Errata serigrafia

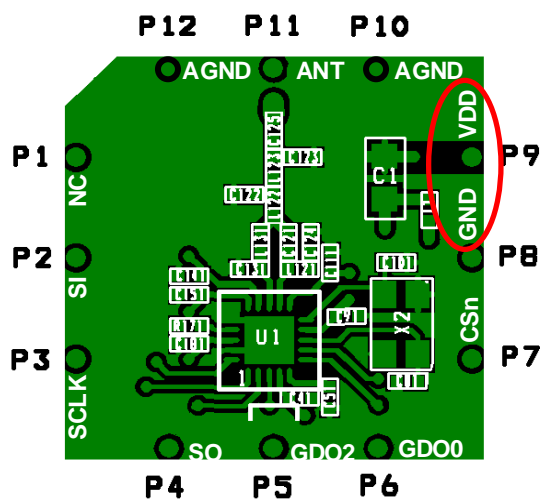
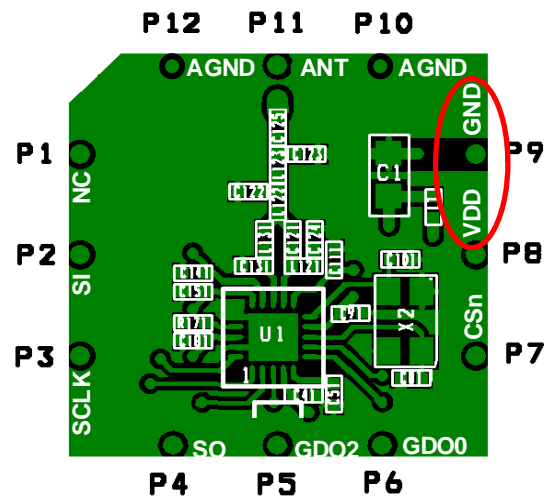
Il prodotto è del tutto conforme a quanto riportato sul datasheet eccetto la serigrafia riportata sulla scheda. La label Vdd in realtà indica il pin di GND, mentre la label GND indica il pin Vdd

(sul datasheet sono riportate correttamente).

Serigrafia riportata sulla scheda

Serigrafia corretta come da datasheet
